INSTITUTO NACIONAL DE AGUAS POTABLES Y
ALCANTARILLADOS
CIRCULAR No. 1 DE RESPUESTAS
COMITÉ DE COMPRAS

“AMPLIACIÓN ACUEDUCTO MÚLTIPLE AMIAMA GÓMEZ–LAS YAYAS, OBRA DE TOMA, LÍNEA DE ADUCCIÓN, PLANTA POTABILIZADORA Y DEPOSITO REGULADOR, PROVINCIA AZUA, ZONA II SNIP 14765”

El Comité de Compras y Contrataciones del **Instituto Nacional de Aguas potables y alcantarillados (INAPA)**, les informa que, hasta la fecha **24 del mes de enero del 2025**, recibimos preguntas y les damos las siguientes respuestas:

DETALLE DE CANALETA

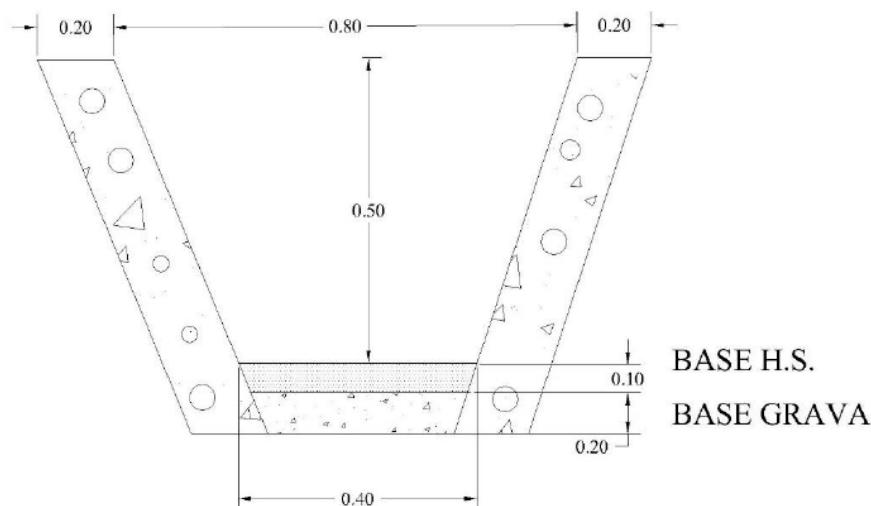
9. Con relación a la partida # 5.2 Encache de piedra del Capítulo A Dique con Desarenador del documento DO1_CDOC_3662637_LP- (O_T_-L_A_-P_T_A_P-D_R_); favor indicar: b.

- Ancho de la sección del encache.

- ¿Se refieren a cunetas en tierra construidas con la motoniveladora (gredar)?

RESPUESTA: El ancho de la sección del encache es de 0.20 m.

RESPUESTA: Ver detalle

DETALLE DE CANALETA

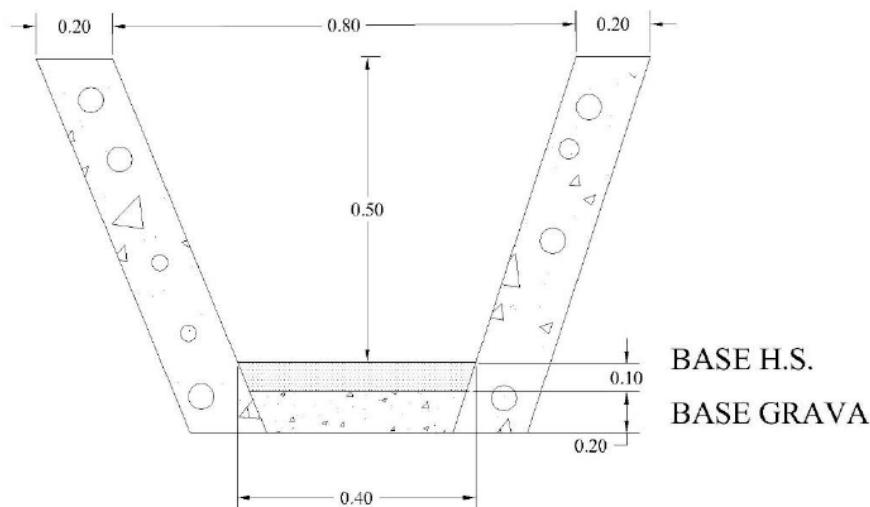
10. Con relación a la partida # 5.3 Conformación de cunetas del documento DO1_CDOC_3662637_LP- (O_T_-L_A_-P_T_A_P-D_R_); favor indicar: Si, ¿se refiere a la excavación de las cunetas?

- a. La sección transversal de las cunetas a ser encachadas.

RESPUESTA: SI

RESPUESTA: Ver detalle

DETALLE REGISTRO DE ENTRADA
PLANTA POTABILIZADORA AC. AMIMA GÓMEZ - LAS YAYAS
PROVINCIA AZUA

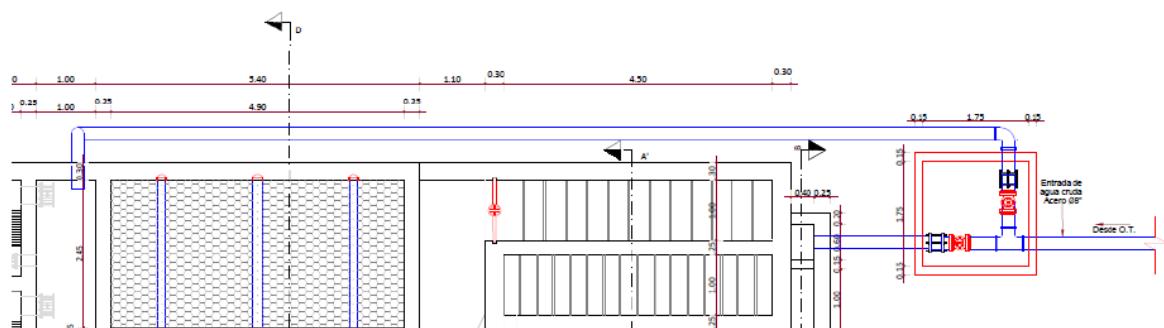
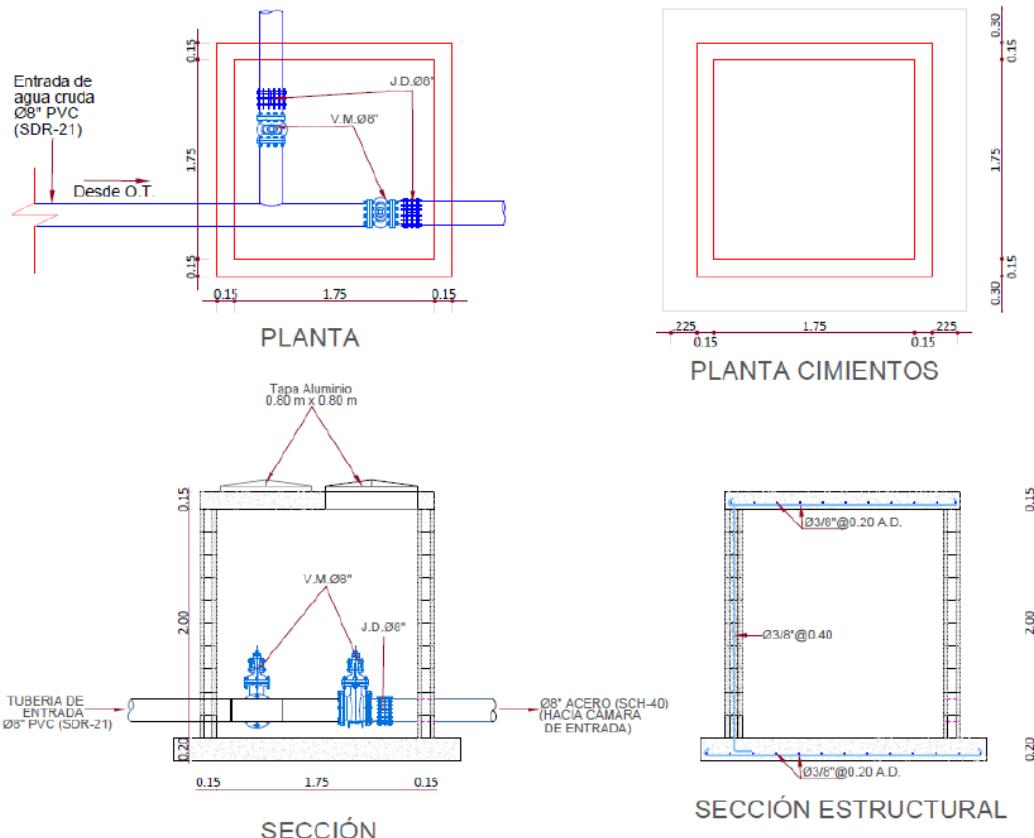
11. Con relación a la partida # 4 REGISTRO ENTRADA AGUA CRUDA Y FILTRACION DIRECTA (2.05 X 2.05 M), correspondiente al acápite C-1 CONSTRUCCIÓN DE PLANTA DE TRATAMIENTO del documento DO1_CDOC_3662637_LP- (O_T-L_A_-P_T_A_P-D_R_); por favor podrían enviar:

- Planos y/o detalles arquitectónicos y estructurales del referido registro.
- Sección transversal de dicho registro que indique su profundidad.
- Sección transversal que permita ver profundidad de la Tubería 8" acero SCH-40 sin costura con recubrimiento anticorrosivo, incluida en la partida 4.4.1; que permita calcular el movimiento de tierra requerido para su colocación, según se solicita en la partida 4.4.5 Movimiento de tierra para tubería; ya que, tiene como unidad P.A.

RESPUESTA: Ver detalle

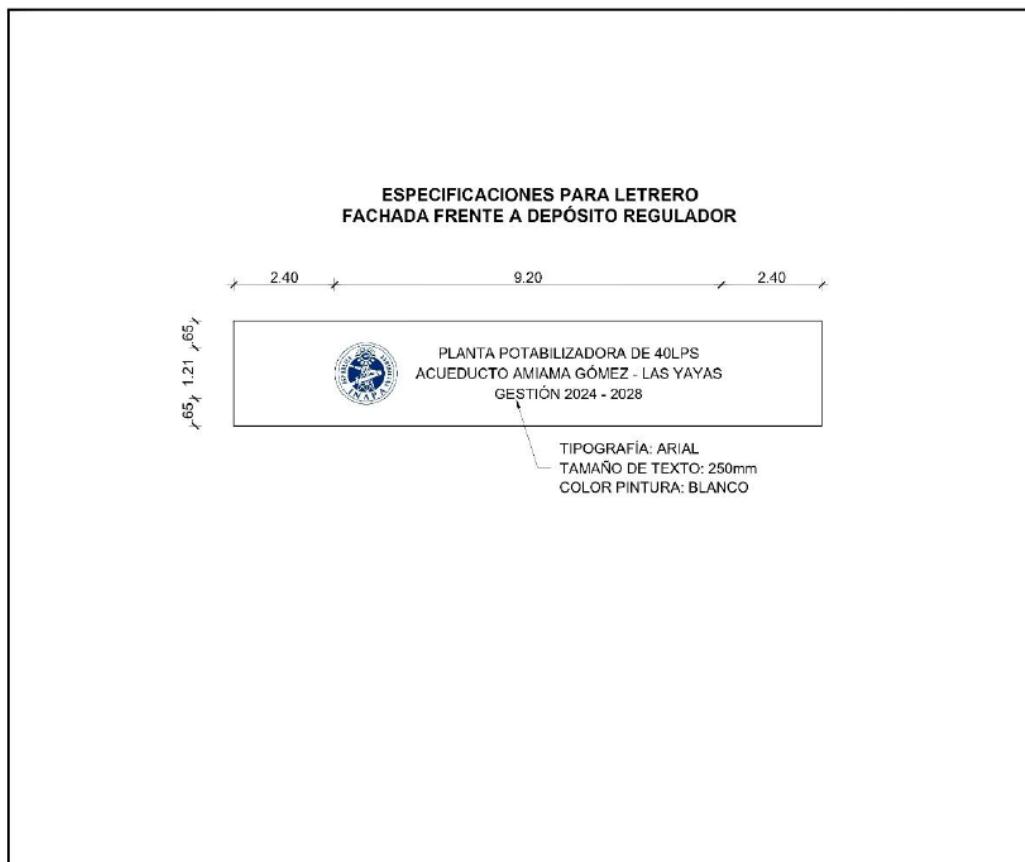
13. Favor enviar especificaciones del Letrero y Logo de INAPA, incluidos en la partida # 15.1 Letrero y logo de INAPA correspondiente al acápite C-1 CONSTRUCCIÓN DE PLANTA DE TRATAMIENTO del documento DO1_CDOC_3662637_LP- (O_T_-L_A_-P_T_A_P-D_R_-).

RESPUESTA: Ver detalle

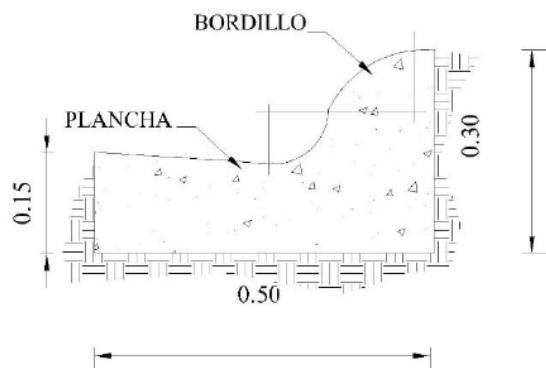
17. Con relación a la partida # 1.5 Transporte de Asfalto, distancia aproximada de 20 km, correspondiente al acápite C-9 TERMINACIONES EXTERIORES del documento DO1_CDOC_3662637_LP- (O_T_-L_A_-P_T_A_P_D_R_); favor revisar la cantidad y la unidad incluidas en el listado; la unidad dice que está en M3/Km, ¿se refiere a M3 compactos o esponjados? Si hacemos el cálculo: 327m2 x 0.0508m x 20 Kms = 332.23 M3/Km; coincide con la cantidad dada, lo cual indica que el volumen no está compacto. ¿Esto quiere decir que el análisis de precio unitario debe incluir el esponjamiento del asfalto?

RESPUESTA: M3 ESPONJADO

DETALLE EN SECCION DE CONTEN

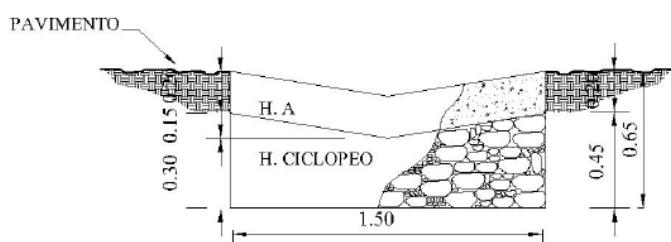
19. Con relación a la partida # 3.3 Contén, correspondiente al acápite C-9 TERMINACIONES EXTERIORES del documento DO1_CDOC_3662637_LP- (O_T_-L_A_-P_T_A_P-D_R_); favor indicar lo siguiente:

- a. Enviar sección transversal de los contenes que permitan hacer el análisis de precio unitario.

DETALLE EN SECCION DE BADEN

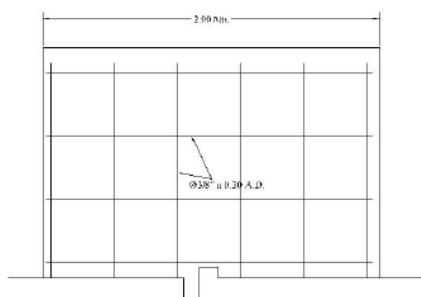
20. Con relación a la partida # 3.4 Baden, correspondiente al acápite C-9 TERMINACIONES EXTERIORES del documento DO1_CDOC_3662637_LP- (O_T_-L_A_-P_T_A_P-D_R_); favor indicar lo siguiente:

- a. Enviar dimensiones del baden (longitud, ancho y profundidad), que permitan hacer el análisis de precio unitario.

- b. Diseño estructural del badén (disposición y tipo del armado de acero corrugado).

RESPUESTA: Ver detalle mas abajo

RESPUESTA: Ver detalle en respuesta anterior
